საექსპერტო შეფასება

ობიექტის მისამართი: ქ. თბილისში, მარკ ბრონშტეინის ქუჩის I ჩიხის N4, 697 კვ.მ მიწის ნაკვეთზე (ს/კ:01.11.13.002.166)

ობიექტის ფუნქციური დანიშნულება: მრავალფუნქციური შენობა

ექსპერტის განმარტებითი ბარათი

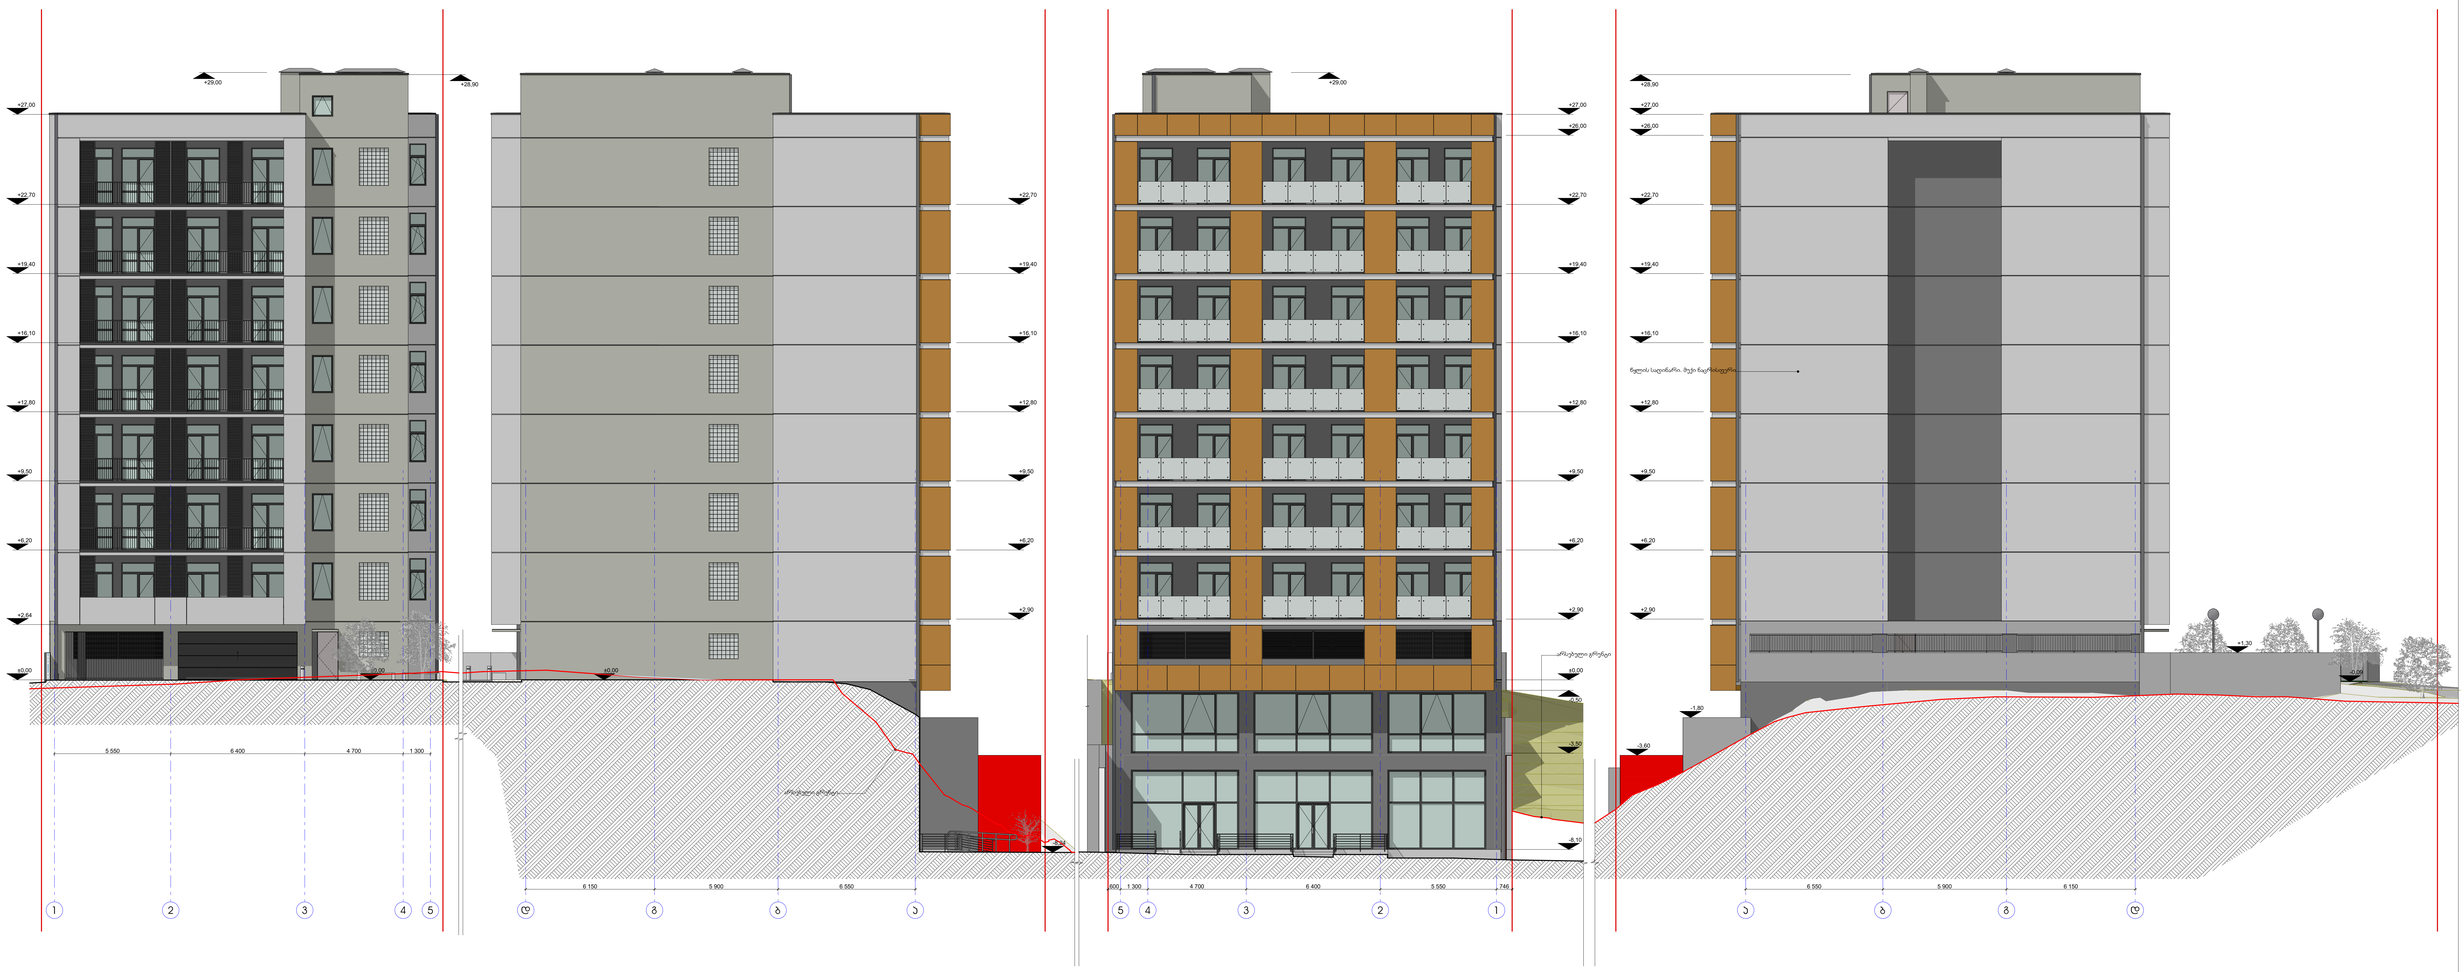
სახანძრო მანქანის ყველაზე დაბალი მისადგომიდან ბოლო დაკავებული იატაკის სიმაღლე აღემატება 23 მმ-სს, შენობა საჭიროებს 2 კიბის უჯრედს.

- შენობის სიმაღლე მიწის დონიდან არის 27.00 მეტრი, ხოლო შენობის დაკავებული იატაკი მდებარეობს სახანძრო მანქანის მისადგომი ყველაზე დაბალი დონიდან 22.70 მ-ზე ანუ 23.00 მ-ზე დაბლა და შესაბამისად, „წესების“ განმარტების მიხედვით საპროექტო შენობა არ არის მაღლივი.

დანართის სახით გიგზავნით ფასადის განშლის PDF-ფაილს:
